**Avis délégué  
sur le projet de création  
de la Zac de la Caravelle  
à Villeneuve-la-Garenne (92)**

**N° 013079/A P  
du 23/04/2026**

**Illustration 6 : Schéma d'intention de la trame des espaces verts (EI, partie 4, page 23). Le plan identifie deux secteurs d'intervention principaux : le mail Marie Curie et le square Giraudoux ou « parc ».**

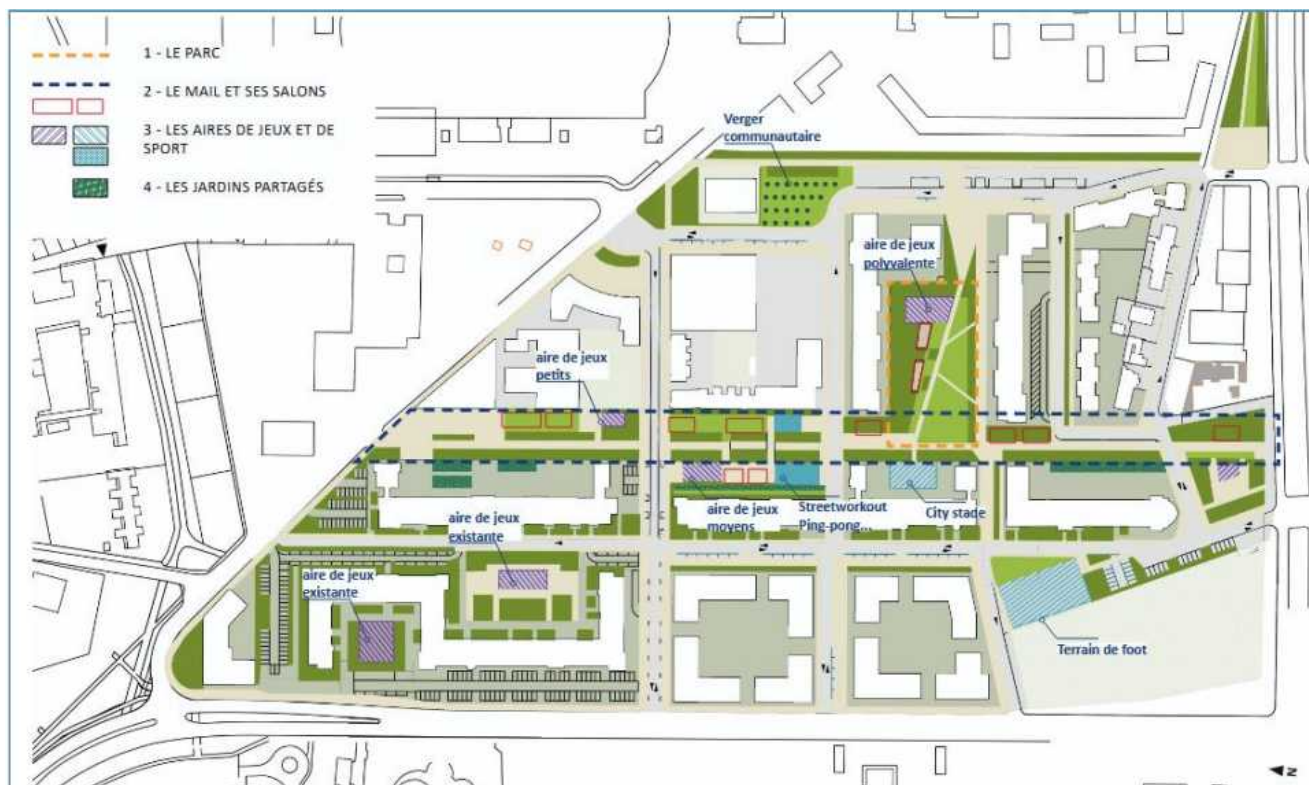
La présentation du projet est claire mais nécessite d'être accompagnée d'un bilan global des destructions et constructions nouvelles en surface de plancher ainsi qu'un bilan global des surfaces de pleine-terre et artificialisées avant et après projet.

**(1) L'Autorité environnementale recommande de compléter la description du projet de Zac de la Caravelle avec un bilan global des surfaces de pleine-terre (espaces verts, espaces végétalisés) et artificialisées (imperméabilisées et construites) sur le périmètre de la Zac.**

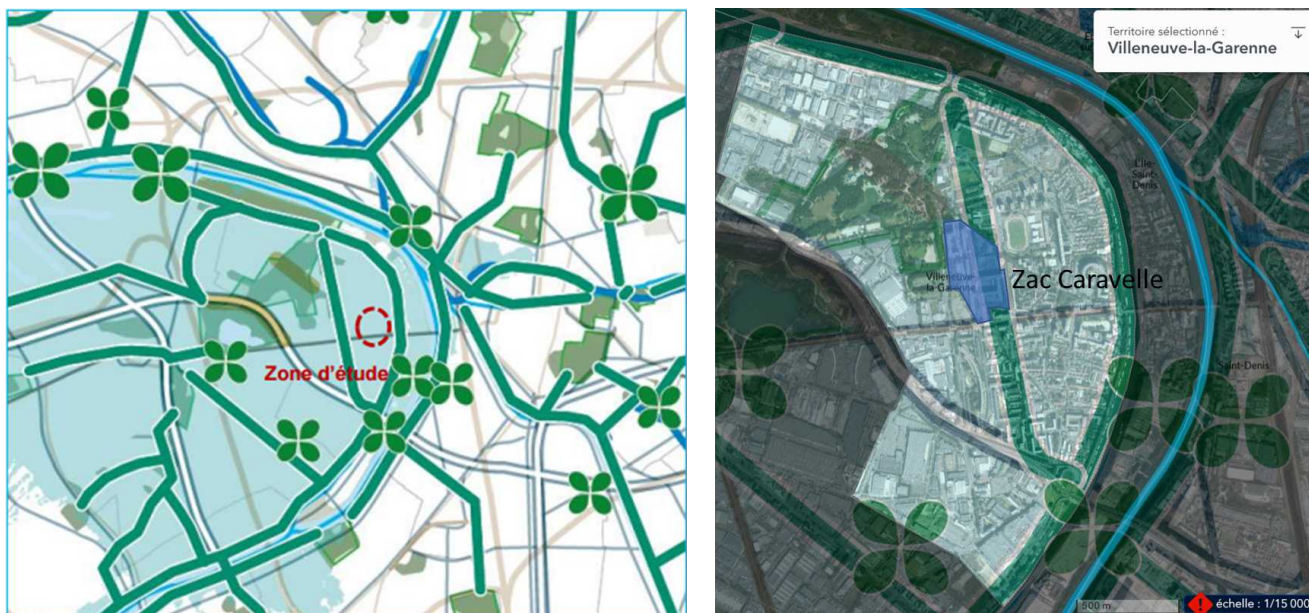
Concernant le Schéma directeur de la région Île-de-France (Sdrif), l'étude d'impact présente les trois cartes stratégiques (EI, partie 3, page 142 et EI, partie 4, pages 33 à 35) du document et identifie une liste approximative d'orientations issues du document devant s'appliquer au projet sans fournir d'analyse précise du projet. L'Autorité environnementale remarque que la Zac est mal positionnée sur les cartes produites au sein de l'étude d'impact. De ce fait, elle omet la présence d'une liaison écologique à renforcer d'intérêt régional qui traverse le quartier selon un axe nord-sud. L'analyse devra être renforcée sur ce point afin de justifier du respect des orientations relatives au renforcement de la nature en ville et des continuités écologiques.

L'Autorité environnementale relève que le plan des mobilités d'Île-de-France et le schéma des mobilités actives de Boucle nord de Seine ne sont pas mentionnés. Ces deux documents définissent des orientations et des objectifs qui intéressent directement le projet.

**(3) L'Autorité environnementale recommande de compléter l'analyse de l'articulation du projet avec les objectifs des documents de planification suivants :**

- le Sdrif pour la prise en compte des continuités régionales et le respect des orientations OR3 à 5 et OR27 et 28 ;
- le PCAEM pour l'adaptation du bâti aux changements climatiques notamment en matière de confort d'été et de préciser les mesures permettant de limiter l'exposition des populations au bruit et à la pollution de l'air .

**Illustration 10 : Carte des axes de transport classés de catégorie 3 (gauche, EI, partie 3, page 241) et carte des niveaux sonores moyens pondérés journaliers Lden (droite, EI, partie 3, page 242).**

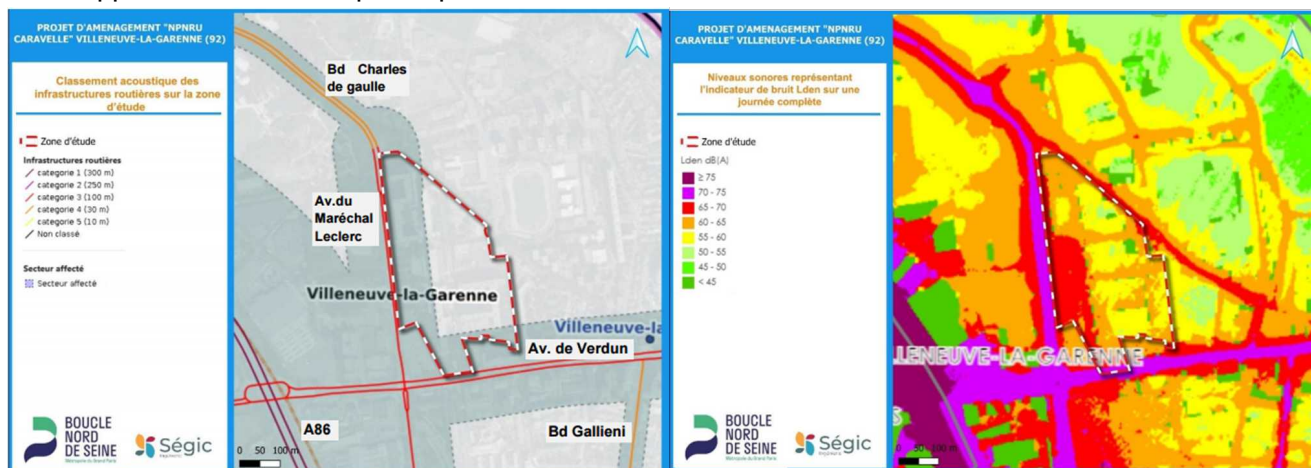
Le projet de création de Zac de la Caravelle prévoit de concentrer environ 300 logements collectifs sur la frange ouest du quartier le long de l'avenue du maréchal Leclerc, entraînant une augmentation du nombre d'habitants exposés aux pollutions sonores et atmosphériques.

Les études conduites permettent donc une évaluation générale des effets attendus à l'échelle du projet mais ne permettent pas d'évaluer le nombre d'habitants soumis à une co-exposition des pollutions de l'air et sonore à l'état initial et après réalisation du projet.

L'Autorité environnementale souligne que les objectifs du projet ne sont pas clairement énoncés pour ces enjeux et ne permettent pas d'évaluer si des mesures d'évitement ou de réduction ont été étudiées et d'apprécier la faisabilité et l'efficacité de ces mesures.

**(8) L'Autorité environnementale recommande de renforcer l'étude d'impact du projet et de définir les mesures ERC concernant l'exposition aux pollutions sonores et atmosphériques au sein des logements et dans les espaces extérieurs.**

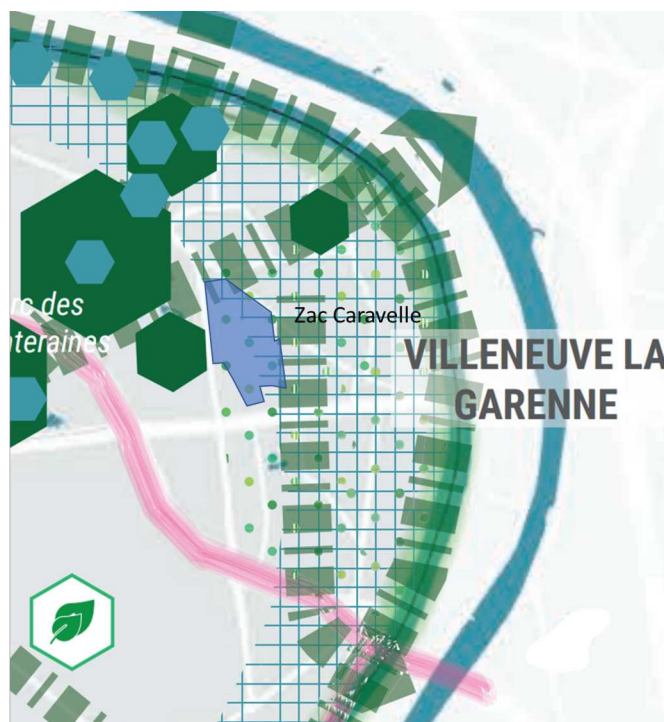
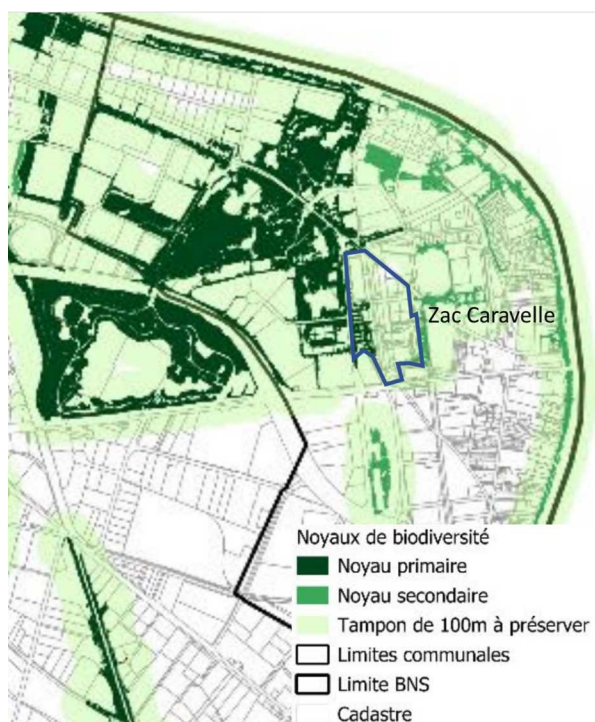
L'Autorité environnementale considère que le niveau d'enjeu associé aux continuités écologiques s'appuie sur des informations lacunaires. De ce fait l'analyse du projet est insuffisante pour apprécier la pertinence et la proportionnalité des mesures ERC développées dans l'élaboration du projet de rénovation urbaine.

#### (9) L'Autorité environnementale recommande de :

- compléter la description de l'état initial en s'appuyant sur les données issues du Sdrif et du PLUi, notamment les OAP thématiques « préserver les trames environnementales » et « renouer avec la Seine » ;
- réévaluer le cas échéant le niveau d'enjeu associé aux continuités écologiques et proposer des mesures ERC appropriées.

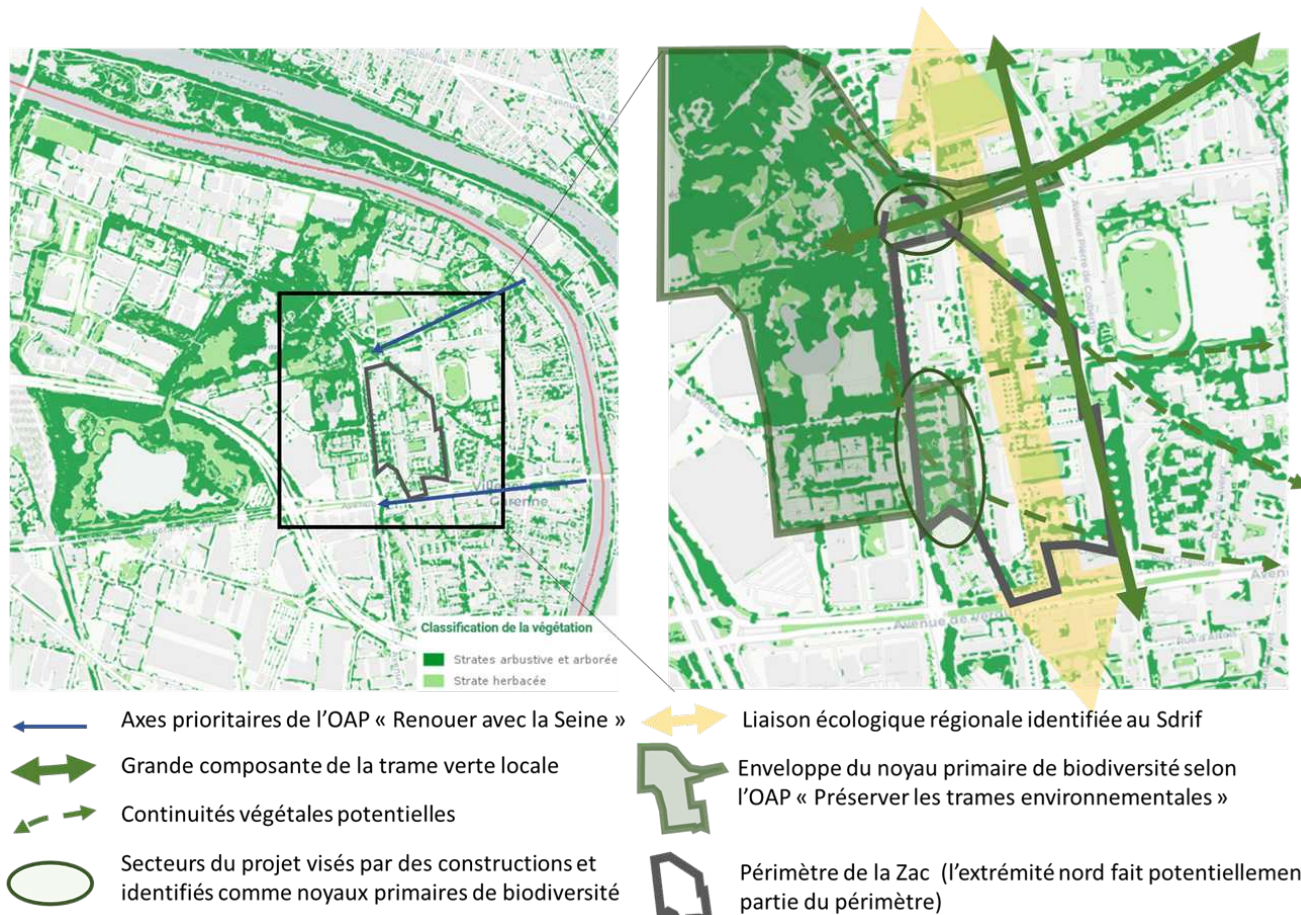
L'Autorité environnementale constate que les principaux secteurs dédiés à la construction de nouveaux logements seront situés sur des terrains faisant partie du noyau primaire de biodiversité (nord et ouest du quartier) selon le PLUi. Le projet prévoit de construire respectivement 64 nouveaux logements et 313 nouveaux logements sur ces emprises au nord et à l'ouest du quartier. La pointe nord du quartier est située en particulier dans l'axe d'une continuité écologique potentielle (OAP « renouer avec la Seine », voir illustration 14) reliant les berges de Seine avec l'ensemble du parc des Chanteraines (voir illustration 13), elle est identifiée au PLU comme espace vert ou paysager à protéger.

L'OAP « préserver les trames écologiques » comprend par ailleurs des orientations qui intéressent directement le projet de création de la Zac avec une priorité donnée à la végétalisation, à la désimperméabilisation et à la réduction des discontinuités.

**(10) L'Autorité environnementale recommande de justifier les partis d'aménagement du projet concernant l'atteinte des objectifs quantitatifs et qualitatifs définis par l'OAP « préserver les trames environnementales du PLUi de boucle nord de Seine » relatifs :**

- aux noyaux de biodiversité ;
- aux continuités écologiques ;
- aux secteurs vulnérables au phénomène d'îlot de chaleur urbain ;
- aux secteurs sensibles au risque inondation.

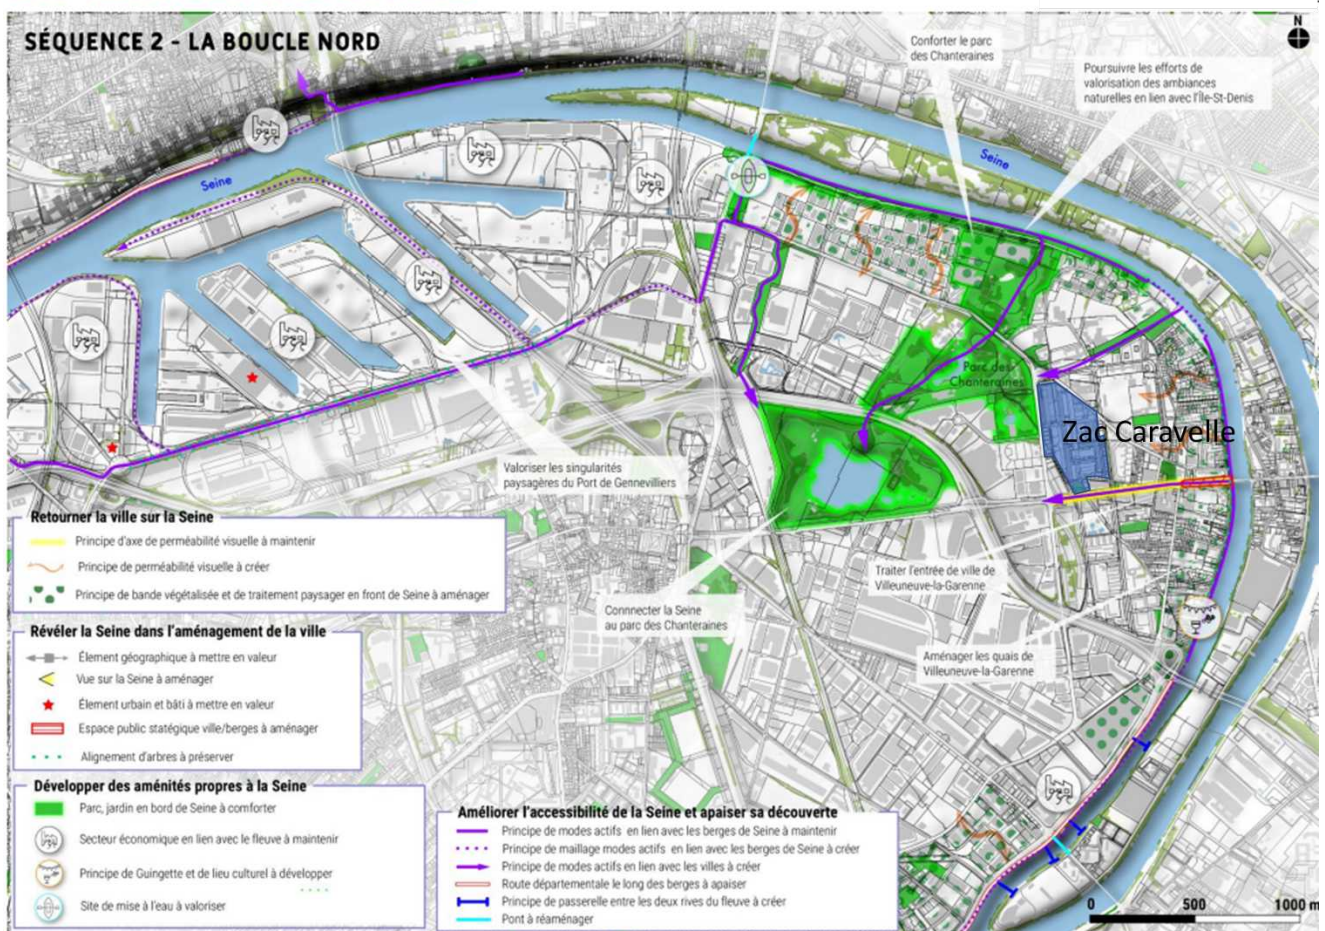
Le dossier propose des plans masse (EI, partie 4, pages 16 et 23) et schémas d'intention (EI, partie 4, page 24) concernant la requalification des espaces verts comme le mail Marie Curie et le square Giraudoux mais le détail de la programmation reste à préciser, notamment en termes de surfaces de pleine-terre, de végétalisation, de continuités et sécurisation des voies piétonnes et cyclables ainsi que des transitions aux interfaces avec les quartiers voisins. Le dossier ne permet donc pas d'apprécier les gabarits, ambiances et perceptions visuelles réelles du projet par des vues axonométries et simulations du projet.

Étant donné les forts enjeux paysagers liés au projet de rénovation urbaine, l'étude d'impact demeure insuffisante du point de vue de la prise en compte des enjeux du paysage, en particulier du point de vue des transitions aux limites de la Zac.

**(11) L'Autorité environnementale recommande de compléter l'étude d'impact par une étude paysagère intégrant des documents graphiques (photomontages et profils de voirie) selon un réseau de points de vue représentatif des entrées actuelles et nouvelles sur le quartier, de rendre compte des évolutions paysagères en adéquation avec les objectifs affichés et de démontrer l'adéquation des partis d'aménagements avec les objectifs de l'OAP thématique « Renouer avec la Seine » figurant au PLUI Boucle Nord de Seine.**
